报告编号：皖 WH20260400124

寿县茶庵罗湾加油站 安全现状评价报告

安徽本质安全工程咨询有限公司

表 6-1 存在问题及整改建议

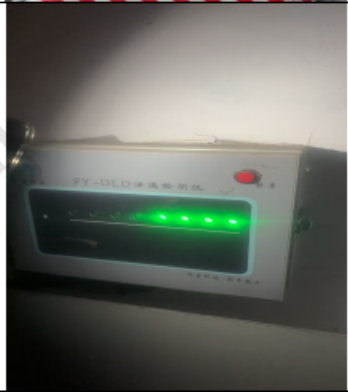
序号	不合格项	依据的标准、规范	采纳和宜采纳的对策措施建议	整改前图片
1	部分加油软管未设置安全拉断阀。	《汽车加油加气加氢站技术标准》 (GB50156-2021) 第 6.2.3 条	加油软管上宜设安全拉断阀。	
2	双层油罐采用在线监测系统，但有两个双层油罐渗漏仪显示灯不亮。	《汽车加油加气加氢站技术标准》 (GB50156-2021) 第 6.5.6 条	及时修复双层油罐渗漏仪显示灯，确保能正常工作。

序号	不合格项	依据的标准、规范	整改的情况	整改后图片	评价结果
1	部分加油软管未设置安全拉断阀。	《汽车加油加气加氢站技术标准》（GB50156-2021）第 6.2.3 条	加油软管已增设安全拉断阀。		符合
2	双层油罐采用在线监测系统，但有两个双层油罐泄漏仪显示灯不亮。	《汽车加油加气加氢站技术标准》（GB50156-2021）第 6.5.6 条	已修复双层油罐泄漏仪，四台双层油罐泄漏仪显示正常。		符合
